COMPTE RENDU DU COMITE DE CONCERTATION

ECOBLEU

DU JEUDI 16 FEVRIER 2017 A 14H30

REDEPLOIEMENT DES INFRASTRUCTURES PORTUAIRES ET DES ESPACES SUR LE DOMAINE PUBLIC MARITIME

SOLUTION DE MOUILLAGE PROJET

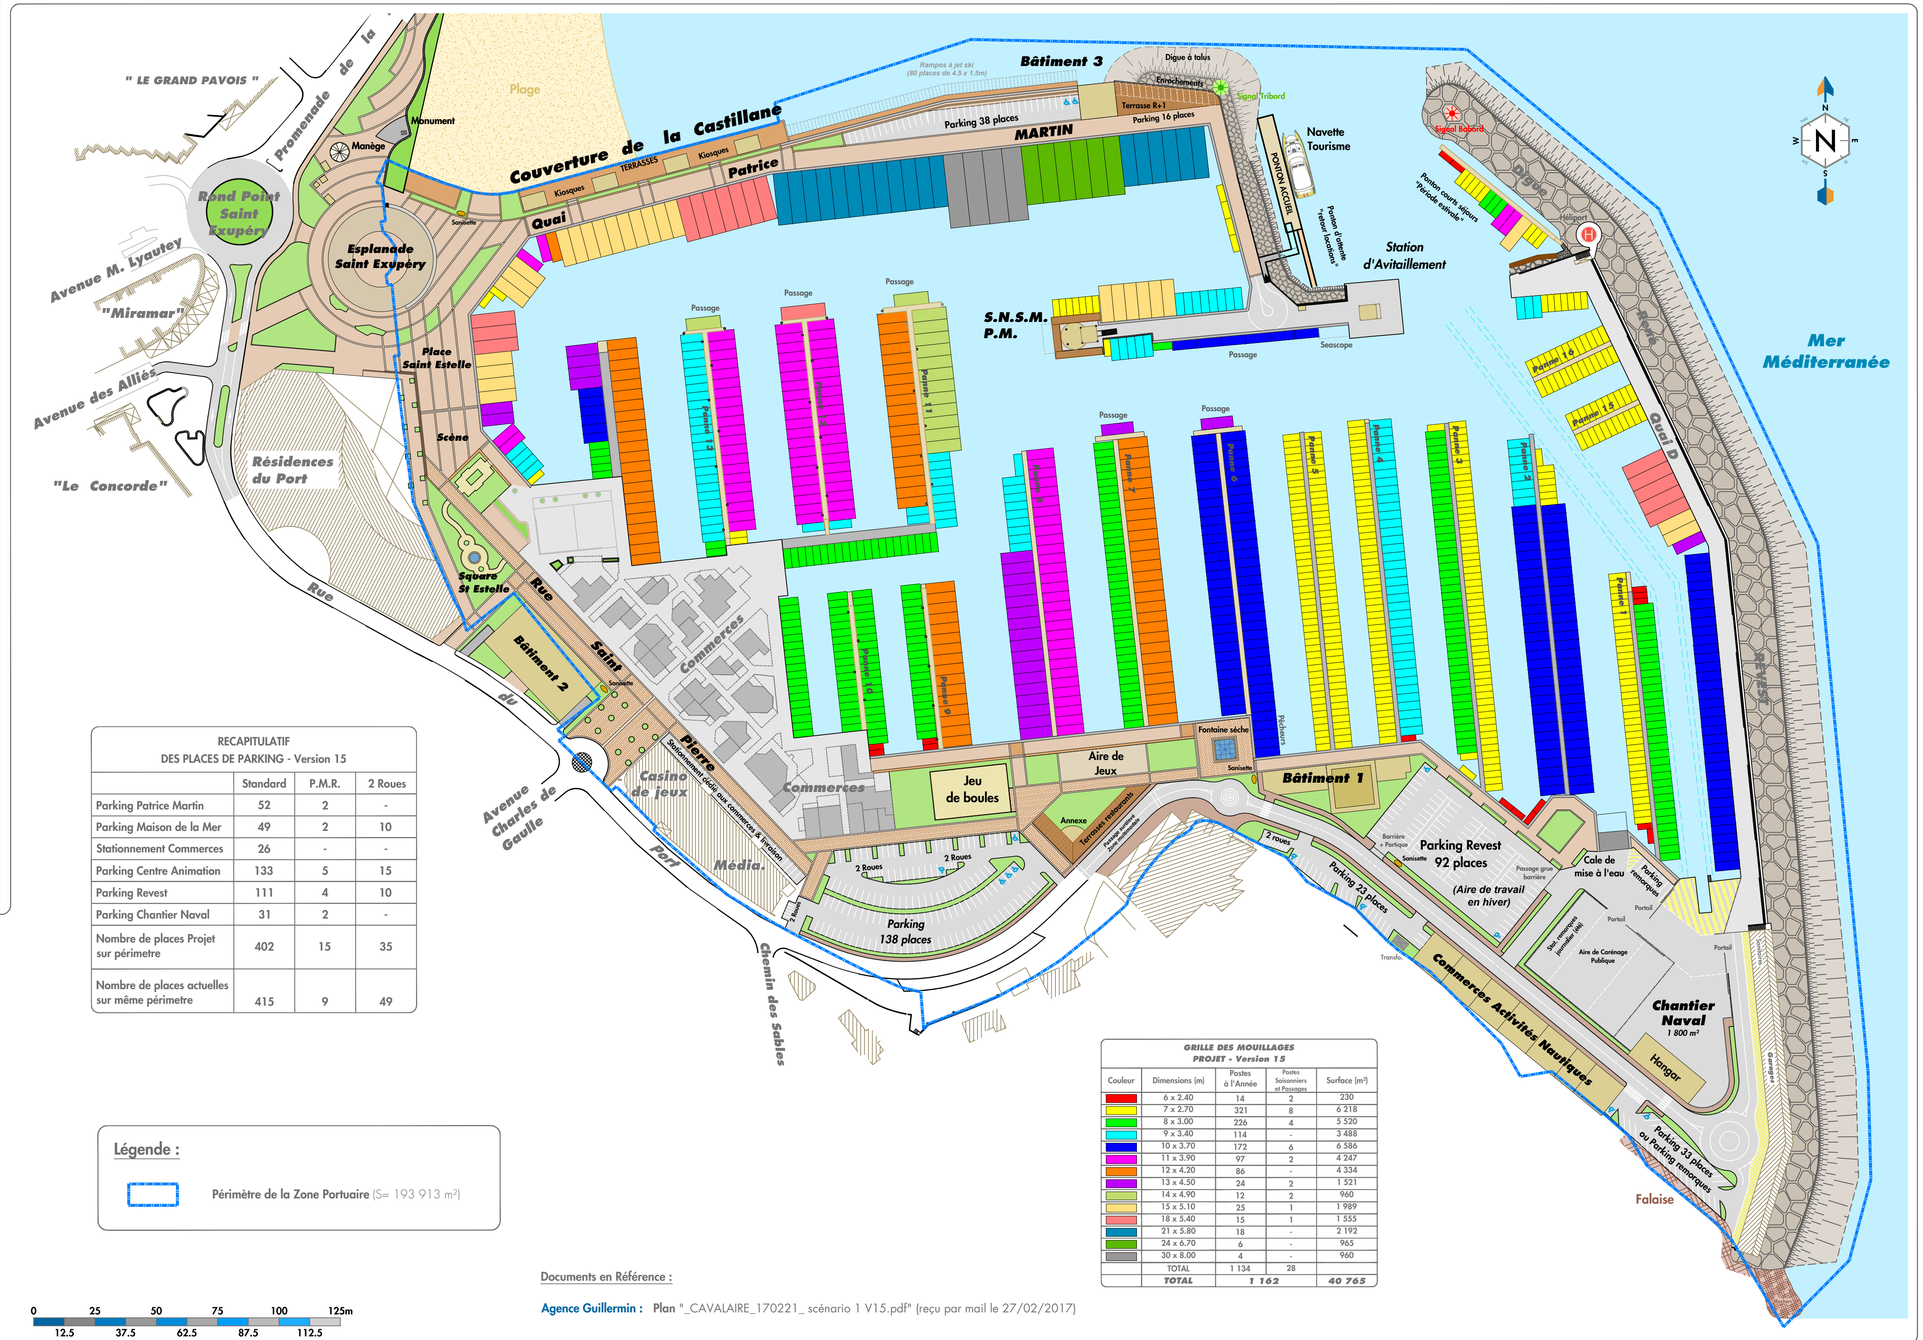
Il indique que des arbitrages ont été effectués en faveur des catégories inférieures ou égales à 10 mètres par rapport aux grandes places de 30m. Le total laisse apparaître un montant de 1.160 postes par rapport aux 1.171 postes actuels (621 du port public et 550 du port privé) dont 75% correspond à des catégories de 10 m et moins.

Afin de pacifier le bassin et de satisfaire à la demande de postes des résidents du port privé sans augmenter l'emprise du périmètre portuaire sur le domaine maritime naturel, la passe Tribord sera fermée par le prolongement du quai patrice Martin vers l'Est et du musoir du quai des îles vers le Nord. L'accès routier à la station sera préservé.

***Concernant la passe d'entrée,** un ponton flottant sera disposé sur la partie Ouest de la passe afin d'y accueillir au Nord les activités de transport maritime, puis l'embarquement et le débarquement du Seascope, et enfin, dans le prolongement vers la station, l'attente des navires de retour de location. Cette zone s'étendra au sud, par l'intersection des quais Est et Nord de la station, l'entrée Tribord de la passe au nord et à l'Ouest, par le ponton.*

***Concernant la station**, il sera demandé au futur attributaire de la Délégation de Service Public (DSP) d'Avitaillement, en plus d'un toilettage du bâtiment afin d'être raccord avec le reste des bâtiments du site, de prolongé vers l'Ouest, le quai Nord de la station et d'y aménager 2 distributeurs compteurs qui seront réservés aux retours de locations entre 17h et 19h.*

Concernant le quai Patrice Martin, *il sera calibré pour recevoir des navires jusqu'à 30m le long de sa partie Sud. L'avitaillement à quai pourra être effectué.*
Le long de sa partie Nord-Est, sera hébergée la base de jet. Elle pourra accueillir 80 berceaux de 4,5mx1,5m.

Espace vieux port, *la cale de mise à l'eau sera transférée dans le village technique en parallèle de l'actuelle darse entre les quais 5 et 6 du port privé. Cet aménagement étant déplacé, cela permet de libérer de l'espace pour des parkings (138 places), des terrasses, des espaces verts et ludiques.*

La cale de mise à l'eau, *restera publique, d'accès libre et gratuit. 6 parkings remorque pourront être utilisés hors saison ou temporairement en saison. Contrairement à la précédente, elle permettra, grâce à son TO (1,3m), l'accès au plan d'eau à des navires jusqu'à 10m.*

La darse, *fera de nouveau l'objet d'une DSP pour 425m². L'attributaire devra l'élargir à 6,20m.*

Monsieur ESPINOSA revient sur l'avitaillement en carburant par le quai Patrice Martin et demande s'il sera accessible aux poids lourds. Il demande comment seront gérés les problèmes de dépotage, de rayon de braquage et l'action sur les revêtements de surface. Il s'interroge sur la certification PORT PROPRE.

Cyril GRIMAL alerte sur les 9 mètres et la manœuvrabilité.

Jean-Marc SANDRE demande comment la DSP de la cale de grutage pourra être équilibrée pour sortir des 24 mètres au vu de leur nombre faible.

Le Bureau d' Etudes indique que le quai sera dimensionné jusqu'à 19T, que les camions pourront faire demi-tour devant la station et que le revêtement sera totalement traité pour résister et récupérer les éventuelles pertes et conforme à la norme PORT PROPRE.
De plus, il indique que des économies seront recherchées au niveau du coude de la nouvelle jetée, notamment en prévoyant un nouveau ponton flottant pour les loueurs afin d'intégrer la problématique d'accessibilité.

M. QUIROUARD-FRILEUSE rappelle que le calepinage a été effectué en fonction de la norme la plus large de 1,5 fois la longueur du navire le plus long en opposition.
Il donne un exemple ; si nous avons en face de l'autre, un navire sur un poste de 10m et l'autre sur un poste de 12m, la longueur entre les 2 postes sera de 12x1,5, soit 18m.

M. QUIROUARD-FRILEUSE rappelle que 24m, donc 6,20m, est une largeur maximale. Il y a potentiellement 10 postes dans ce cas si l'on intègre les postes qui peuvent accueillir des navires jusqu'à 30m.
Le but de la commune est de pouvoir sortir le maximum de navires pour, d'une part, des raisons de sécurité, et d'autre part, pour créer de l'activité sur le périmètre portuaire hors saison.
